Znak sprawy: ZP 341/1/2012

### **Wyjaśnienie treści Specyfikacji Istotnych Warunków Zamówienia**

*Dotyczy: postępowania o udzielenie zamówienia publicznego w trybie przetargu nieograniczonego na „Budowa świetlicy wiejskiej, budowa placu zabaw oraz zagospodarowanie terenu przy świetlicy wraz z budową altany i parkingu w miejscowości Kozy”*

**OGRODZENIE WOKÓŁ PLACU ZABAW**

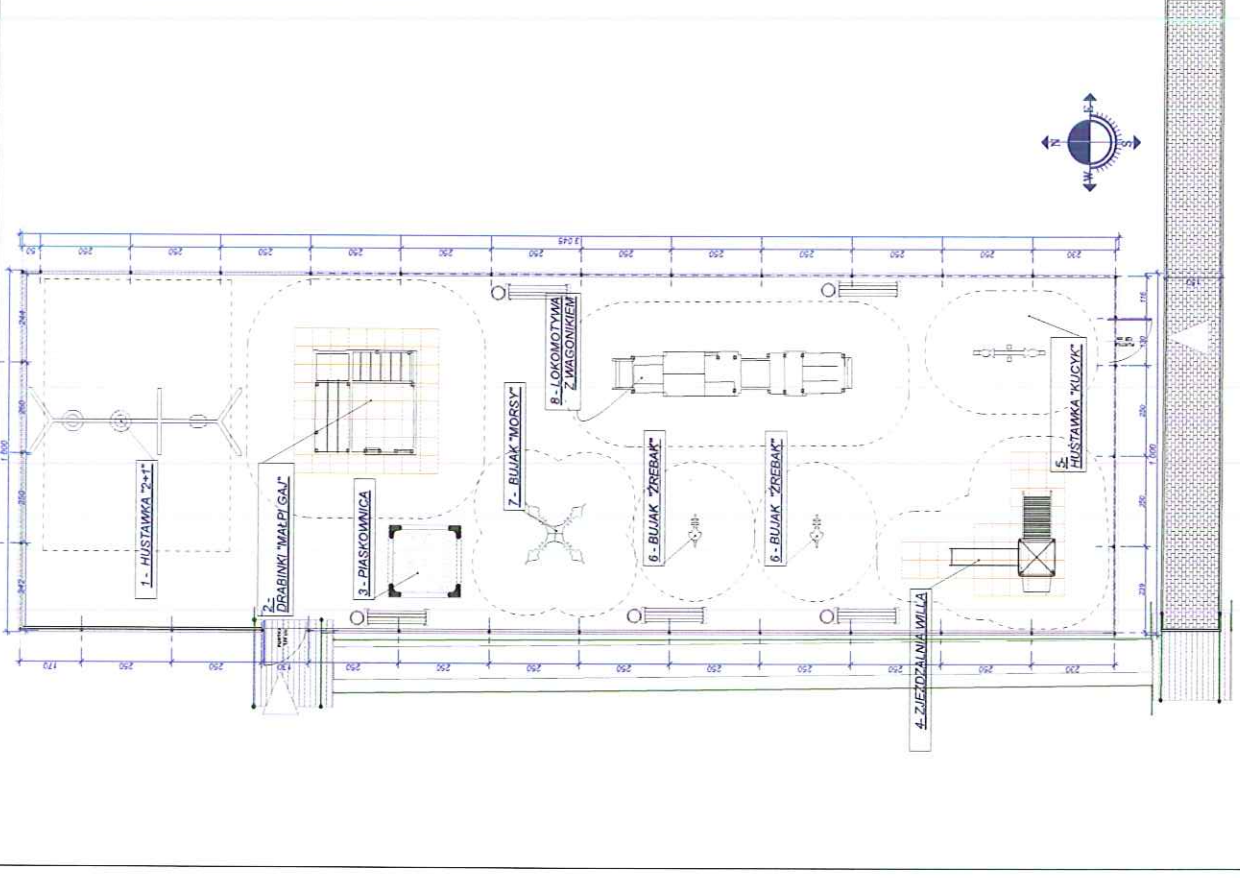
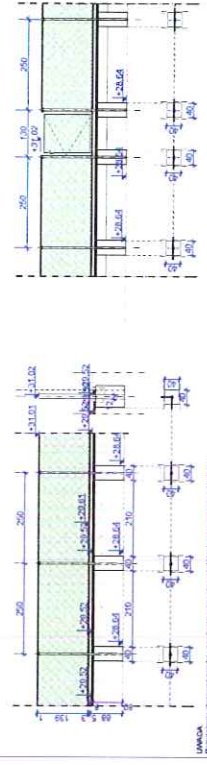
Plac zabaw - w projekcie zawartym w dokumentacji przetargowej są błędy uniemożliwiające odpowiedni montaż urządzeń. Projektant rozmieścił urządzenia w taki sposób, iż w ich strefach upadku znajdują się inne obiekty, co jest niedopuszczalne przez normy PN:EN 1176 1-7. Ponadto dwa urządzenia zostały jakby "sklejone" w jedną całość - nie ma fizycznie miejsca, aby je zamontować oddzielnie.

Proszę o sprecyzowanie ilości na ułożenie nawierzchni placu zabaw z płyt gumowych, gdyż w kosztorysie w pozycji *nr 7 kosztorysu na plac zabaw* wyliczono 26 m<sup>2</sup> a cały plac zabaw wynosi wg kosztorysu 220 m<sup>2</sup>. Czym w takim razie Wykonawca ma uzupełnić pozostałą część placu zabaw? Proszę o rzut i przekrój nawierzchni placu zabaw.

Urządzenia zabawowe rozmieścić wg projektu zamiennego stanowiącego załącznik do wyjaśnień SIWZ oraz przyjąć zmiany:

- zmniejszenie powierzchni chodnika o 52,5 m<sup>2</sup>;
- powiększenie placu zabaw o 84,5 m<sup>2</sup>;
- wydłużenie ogrodzenia o 26,0 m;
- zmiana lokalizacji jednej furtki wejściowej na plac zabaw;
- płytki bezpieczne rozmieszczone tak jak na rysunku, pozostała nawierzchnia placu zabaw – piasek.

Koszty powstałe w wyniku zaistniałych zmian należy ująć w kosztach ogólnych.
